**AGÊNCIA DE REGULAÇÃO DOS SERVIÇOS PÚBLICOS DE SANEAMENTO BÁSICO
DIRETORIA DE FISCALIZAÇÃO
COORDENAÇÃO DE FISCALIZAÇÃO – CFIC**

**RELATÓRIO DE FISCALIZAÇÃO PROGRAMADA
RF/DF/CFIC/006/2025**

Abril/2025

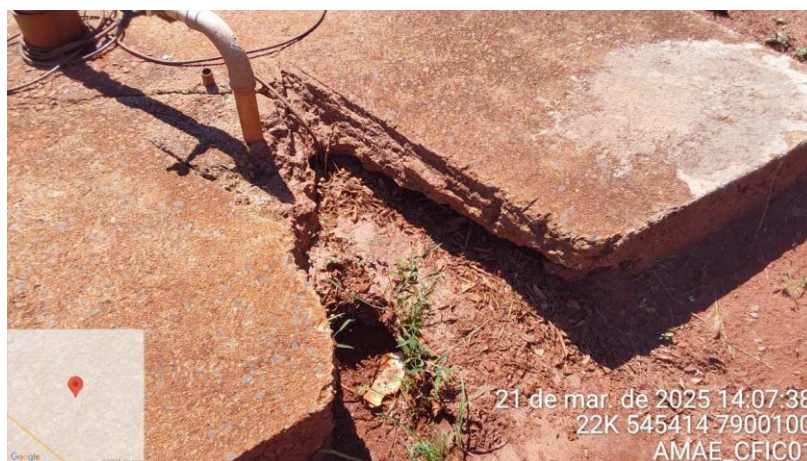
A área não está cercada, o que torna o local vulnerável ao acesso de pessoas e animais. Ao ser questionado sobre a ausência de cercamento, o preposto da prestadora informou que a área pertence ao município e não foi autorizado o cercamento do local.

SAA São Simão/GO – Poço Nova Era: O local não está devidamente cercado.
